合肥蓝科投资有限公司档案室改造工程招标工程量
清单、最高投标限价编制补疑
项目编号: LKCG2023014

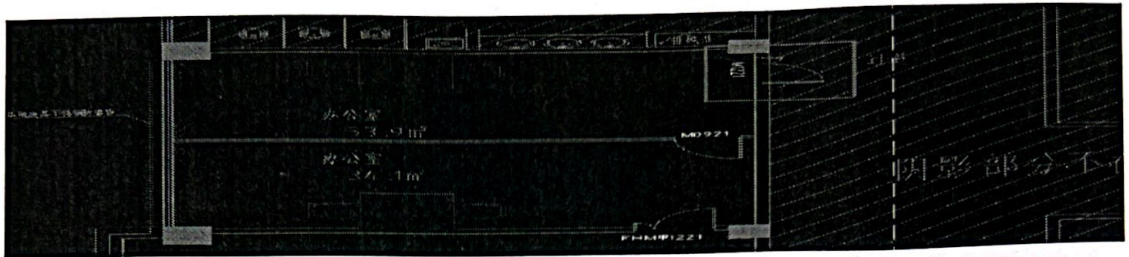
3、请明确隔墙高度；

回复：室内隔墙高 3.2m，过道处墙高 2.8m。

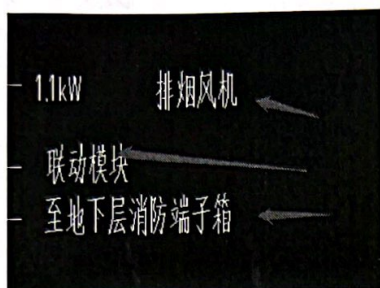
2、请设计明确图示中喷淋系统管道是否为新建管道；

回复：图示喷淋主管道为原有管道，支管以及喷淋头为新增内容。
